Règlement ONU n° 16 (Ceintures de sécurité)

Proposition de complément 5 à la série 08 d'amendements au Règlement ONU n° 16 (Ceintures de sécurité)*

Communication de l'expert de l'Espagne

Mode d'installation des ceintures de sécurité avec mention des types de ceinture et de rétracteur

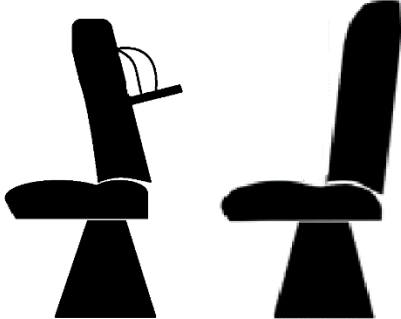
Note b: Pour les véhicules des catégories M₂ et M₃ de toutes les classes, les sièges orientés vers l'avant qui font face à un système de retenue pour enfants intégré doivent être équipés au minimum de ceintures de sécurité de type Ar. ».
